**AVIS RELATIF À LA PROTECTION
CONTRE LES EVENTUELS EFFETS NOCIFS ET NUISANCES
PROVOQUÉS PAR LES RAYONNEMENTS NON IONISANTS
GÉNÉRÉS PAR DES ANTENNES ÉMETTRICES STATIONNAIRES**

Commune : LA LOUVIERE - Exploitant : ORANGE

Rapport n° 1268 / 2025

Figure 2 : Vue en plan des installations d'antennes dans un rayon de 300 mètres autour de l'installation faisant l'objet de la demande d'avis

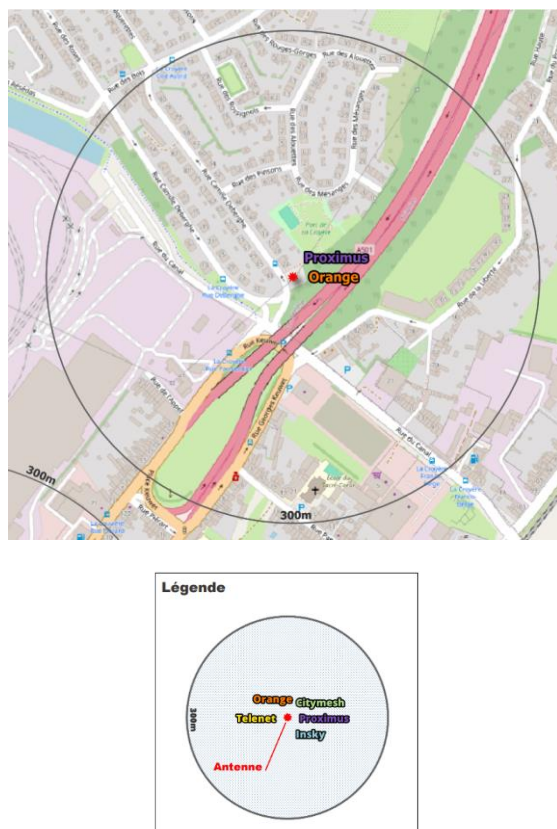
- il y a au plus 4 installations d'antennes émettrices stationnaires présentes dans la zone d'évaluation de 300 mètres de rayon représentée dans la figure 2, y inclus l'installation référencée dans le paragraphe 2 : la limite cumulative définie à l'article 4, §2 du décret est nécessairement respectée dans les lieux de séjour à l'intérieur de la zone d'évaluation de 300 mètres de rayon ;

- b) il y a exactement 5 installations d'antennes émettrices stationnaires présentes dans la zone d'évaluation de 300 mètres de rayon représentée dans la figure 2, y inclus l'installation référencée dans le paragraphe 2 et il existe, pour 3 ou 4 de ces installations, un avis attestant le respect de la limite abrogée de 3 V/m : la limite cumulative définie à l'article 4, §2 du décret est nécessairement respectée dans les lieux de séjour à l'intérieur de la zone d'évaluation de 300 mètres de rayon ;

- c) dans tous les autres cas, il a été vérifié que la limite cumulative définie à l'article 4, §2 du décret n'est pas dépassée dans les lieux de séjour sur base du nombre d'installations localisées dans la zone d'évaluation de 300 mètres de rayon représentée dans la figure 2, de leur localisation ainsi que des données inscrites dans la figure 1 et au paragraphe 4 du présent avis et dans les avis attestant le respect de la limite par installation ou de la limite abrogée de 3 V/m relatifs aux autres installations reprises dans la figure 2.

Compte tenu des considérations ci-dessus, il apparaît que l'intensité du rayonnement électromagnétique généré, dans les lieux de séjour situés dans un rayon de 300 mètres autour de l'installation référencée dans le paragraphe 2, par l'ensemble des antennes émettrices stationnaires de l'ensemble des exploitants du même site d'antennes émettrices stationnaires respecte la limite fixée à l'article 4, § 2 du décret.
